Product Change Notice (PCN)

件名: RL78/L12 LQFP44pin パッケージ製品の組立/選別拠点追加のご案内
 発行日: 2/13/2025
 出荷開始予定日: 6/18/2025

グループ名: RL78/L12

対象 PKG: 10mm×10mm 0.8mm pitch 44pin LQFP

パッケージ外形図 (Greatek)

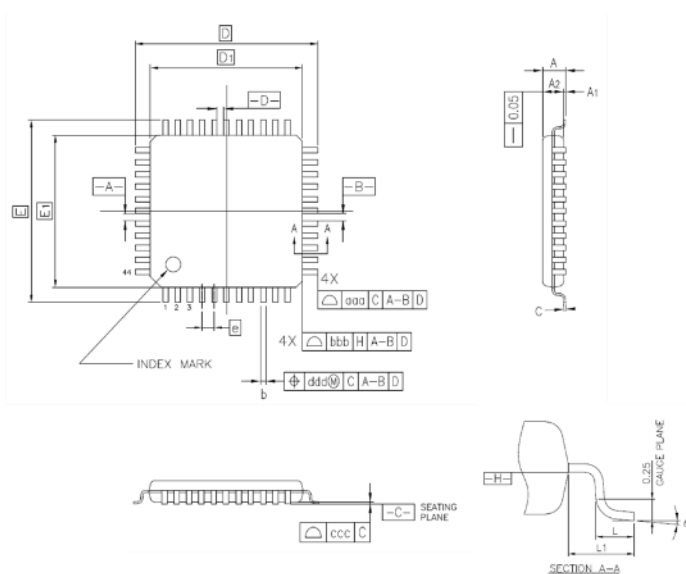
Reference Symbol	Dimension in Millimeters		
	Min.	Nom.	Max.
A	—	—	1.60
A ₁	0.05	—	0.15
A ₂	1.35	1.40	1.45
D	—	12.00	—
D ₁	—	10.00	—
E	—	12.00	—
E ₁	—	10.00	—
N	—	44	—
e	—	0.80	—
b	0.30	0.37	0.45
c	0.09	—	0.20
e	0°	3.5°	7°
L	0.45	0.60	0.75
L ₁	—	1.00	—
aaa	—	—	0.20
bbb	—	—	0.20
ccc	—	—	0.10
ddd	—	—	0.20

Beijing Symbol	PLQP0044GF-A			Greatek Symbol	PLQP0044GE-A			KL Symbol	PLQP0044GC-A			ASEKH Symbol	PLQP0044GC-D		
	Dimension in Millimeters				Dimension in Millimeters				Dimension in Millimeters				Dimension in Millimeters		
	Min	Nom	Max		Min	Nom	Max		Min	Nom	Max		Min	Nom	Max
A	-	-	1.70	A	-	-	1.60	A	-	-	1.60	A	-	-	1.60
A1	0.05	-	0.15	A1	0.05	-	0.15	A1	0.05	0.10	0.15	A1	0.05	-	0.15
A2	1.35	1.40	1.45	A2	1.35	1.40	1.45	A2	1.35	1.40	1.45	A2	-	1.40	-
D	-	12.00	-	D	-	12.00	-	HD	11.80	12.00	12.20	HD	11.80	12.00	12.20
D1	-	10.00	-	D1	-	10.00	-	D	9.80	10.00	10.20	D	9.80	10.00	10.20
E	-	12.00	-	E	-	12.00	-	HE	11.80	12.00	12.20	HE	11.80	12.00	12.20
E1	-	10.00	-	E1	-	10.00	-	E	9.80	10.00	10.20	E	9.80	10.00	10.20
N	-	44	-	N	-	44	-	-	-	-	-	-	-	-	-
e	-	0.80	-	e	-	0.80	-	e	-	0.80	-	e	-	0.80	-
b	0.30	0.37	0.45	b	0.30	0.37	0.45	b	0.30	0.37	0.45	bd	0.22	0.37	0.45
c	0.09	-	0.20	c	0.09	-	0.20	c	0.10	0.145	0.20	c	0.09	-	0.20

パッケージ外形図 (KL)

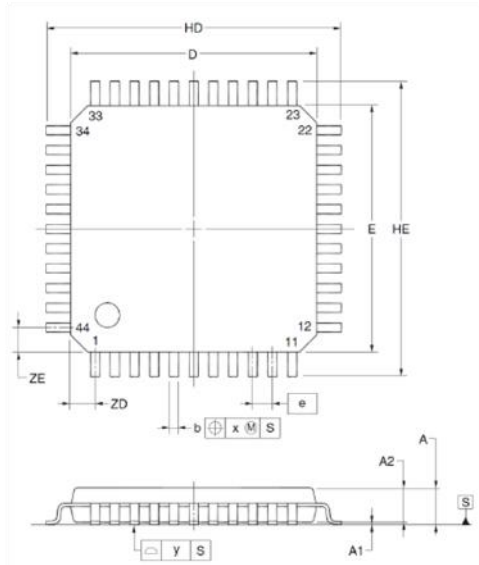
ITEM	DIMENSIONS
D	10.00±0.20
E	10.00±0.20
HD	12.00±0.20
HE	12.00±0.20
A	1.60 MAX.
A1	0.10±0.05
A2	1.40±0.05
A3	0.25
b	0.37 ^{+0.08} _{-0.07}
c	0.145 ^{+0.055} _{-0.045}
L	0.50
Lp	0.60±0.15
L1	1.00±0.20
θ	3° ^{+5°} _{-3°}
e	0.80
x	0.20
y	0.10
ZD	1.00
ZE	1.00

パッケージ外形図 (ASEKH)

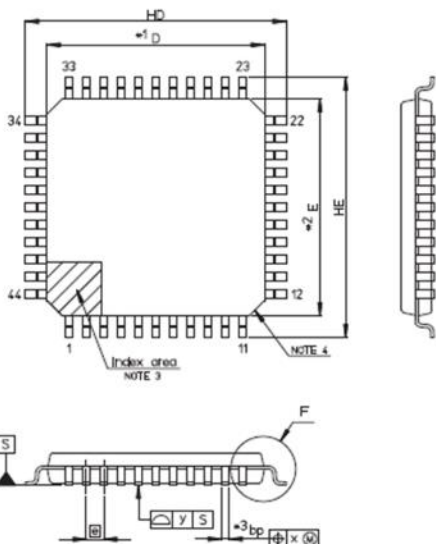
Reference Symbol	Dimension in Millimeters		
	Min	Nom	Max
D	9.8	10.0	10.2
E	9.8	10.0	10.2
A2	—	1.4	—
HD	11.8	12.0	12.2
HE	11.8	12.0	12.2
A	—	—	1.5
A1	0.05	—	0.15
bp	0.22	0.37	0.45
c	0.09	—	0.20
θ	0°	3.5°	8°
e	—	0.80	—
x	—	—	0.20
y	—	—	0.10
Lp	0.45	0.6	0.75
L1	—	1.0	—
